Aan: Burgemeester en Wethouders Gemeente Westerkwartier.

Betreft: Zienswijze tbv. Ontwerp-omgevingsvergunning Zonnepark met batterijsysteem (EOS) te Noordhorn.

Figuur 25: Dwarsdoorsnede noordoostelijke rand plangebied

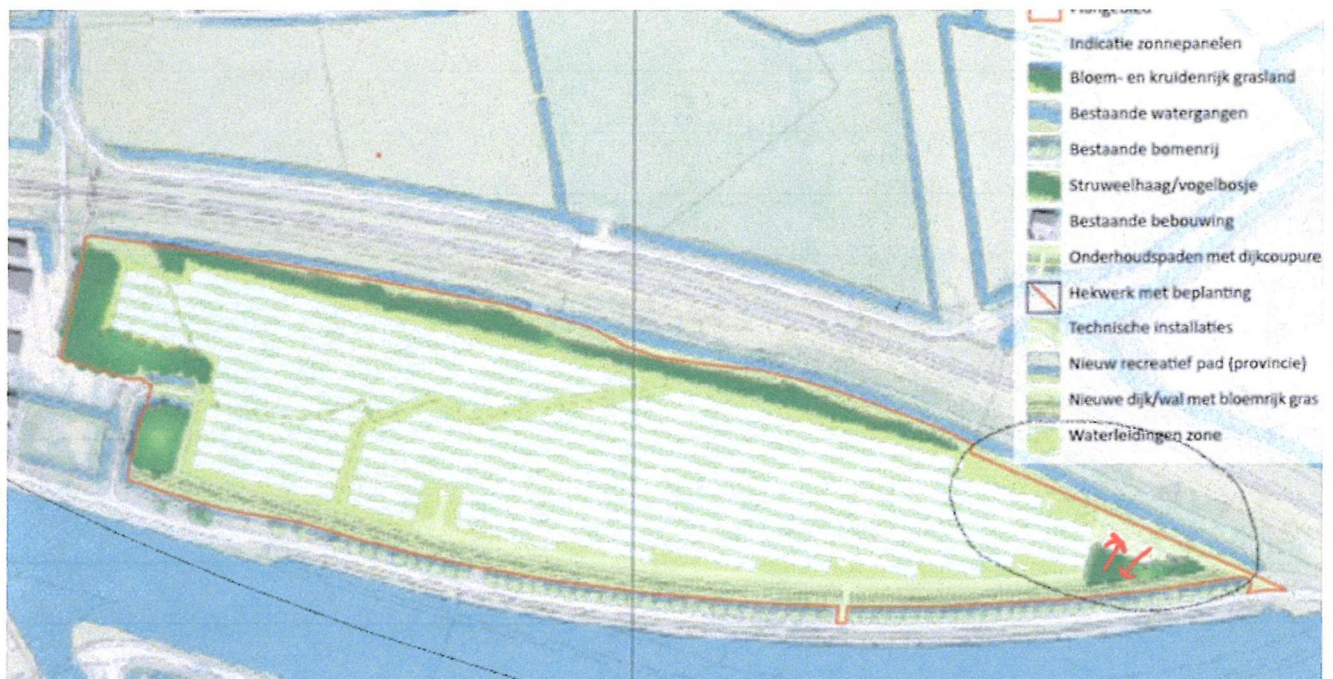
Op onderstaande afbeelding is te zien dat het oostelijke deel van het pad (omcirkeld) niet goed ingepast is. Dit gaat om bijna 30% van de lengte van het pad. In dit deel is er weinig fraai "uitzicht" op een hek en batterijcontainers. Wij vinden dit erg jammer en het doet afbreuk aan ons doel met het pad.

Het probleem is o.i. simpel op te lossen door de daar geplande bomen met de batterijcontainers van plaats te verwisselen (zie ↑↓).

Zo is er vanaf het pad uitzicht op groen ipv op containers. Mochten de containers voor de omwonenden toch bezwaarlijk boven de wal uitsteken vanaf de zuidoostkant, dan is dat op te lossen door iets hoger opgaand groen bóven op de wal te plaatsen
